Landschapsplan

Uitbreidingsplan definitief

BEDRIJF DHR. C. KETELAARS LOCATIE SCHORFWEG 1 BERINGE

**Plattelandscoöperatie Peel & Maas regio
Ing. R. Janssen
Maart en april 2015**

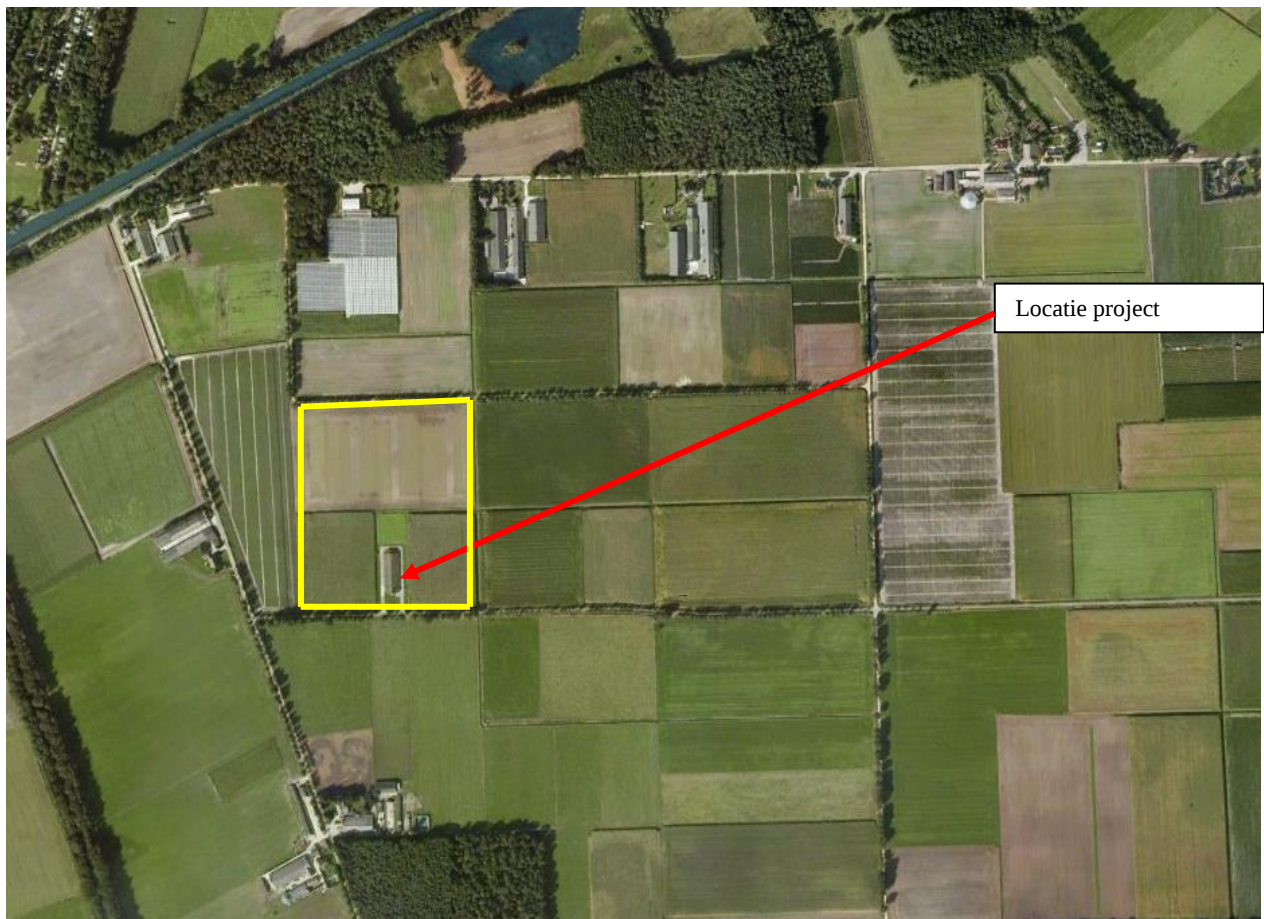
De tussentijdse beoordeling van de Kwaliteitscommissie in februari 2015 heeft enkele opmerkingen opgeleverd, die in onderstaand definitief plan verder zijn verwerkt:

| <ul style="list-style-type: none">• Singel oostzijde verlengen tot aan berkenrij• Noordwestzijde bosje creëren• Nadere specificatie waterberging• Nadere uitwerking middels doorsneden |

Met de opmerkingen die verwerkt zijn in het definitieve plan is het een plan wat breed wordt gedragen.

Figuur 2.1: Basisplan Van Dun Advies

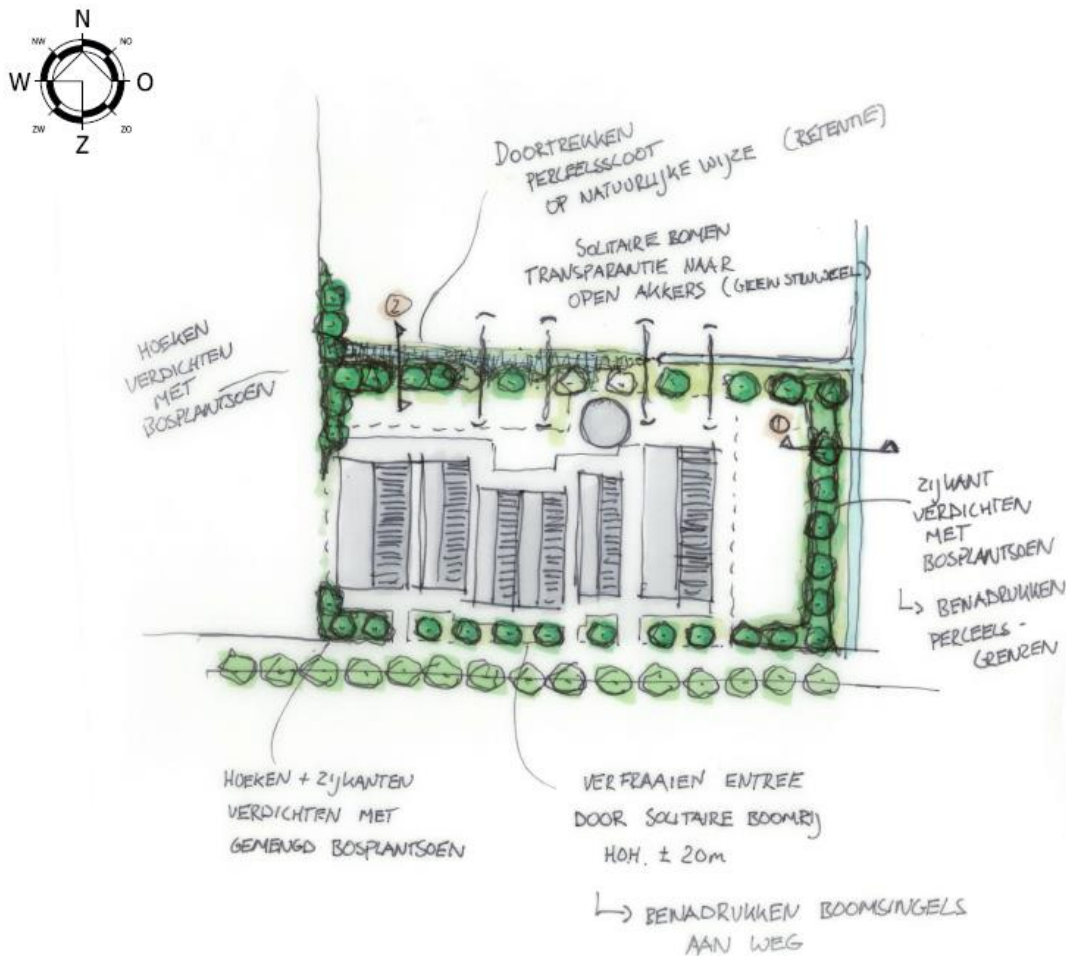
Onderstaand geeft het basisplan weer wat beoordeeld is door de Kwaliteitscommissie. Men kon zich vinden in de grote lijnen van deze opzet, maar had de onderstaande adviezen:

- Deels openheid aan de noordzijde met sloot als retentie is mooi passend.
- Houtsingel aan de oostzijde vormt een meerwaarde voor de ruimtelijke kwaliteit, indien mogelijk doortrekken.
- Westzijde vraagt aandacht om bebouwing “rugdekking” te bieden, door bijvoorbeeld singelstroken in de hoeken.
- De beoogde aaneengesloten bomenrij aan de voorzijde is slechts een fragment aan de straat, waarbij de bestaande houtsingel in berm al een inpassing creëert; het advies is deze zijde meer als voorerf in te richten op creatieve wijze (gras met solitaire bomen).
- Suggestie huisperceel Vredepeelweg, maar dit erf is al mooi landschappelijk geïntegreerd

Bovenstaande adviezen zijn samen met gegevens uit het Flora- en Faunaonderzoek en het geohydrologisch onderzoek, verwerkt in het definitief landschapsplan en de beschrijving van de wateroplossing.
